Optische Unterschiede bei Spannrollen für VAG

OE-Nummern: (1) 028 109 243 K
 (2) 038 109 243 N
 (3) 06D 109 243
 (4) 06D 109 243 B

Art.-Nummern: (1) 531 0524 30
 (2) 531 0440 30
 (3) 531 0678 30
 (4) 531 0777 10

INA 0046

Bild 1: Verbesserte Beschichtung der Laufbahn - hier exemplarisch dargestellt an der Artikel-Nr. 531 0524 30

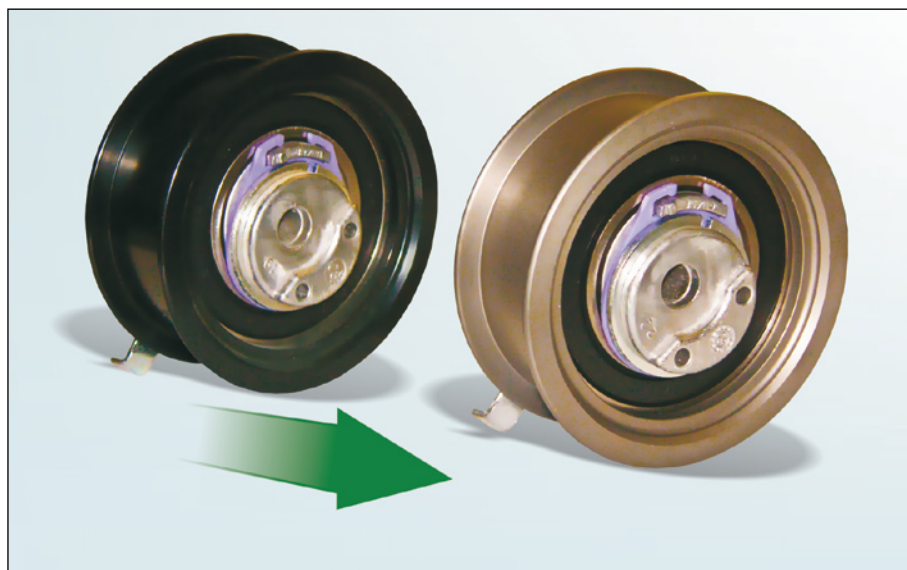
Im Rahmen der ständigen Weiterentwicklung unserer Produkte wurde bei den aufgeführten Spannrollen die Beschichtung der Laufscheiben geändert. Die neue Oberfläche besitzt gegenüber der alten eine höhere Beständigkeit.

In der Übergangsphase kann es zu Mischbeständen der beiden Ausführungen kommen. Beide Versionen erfüllen die technischen Spezifikationen und können uneingeschränkt verwendet werden.
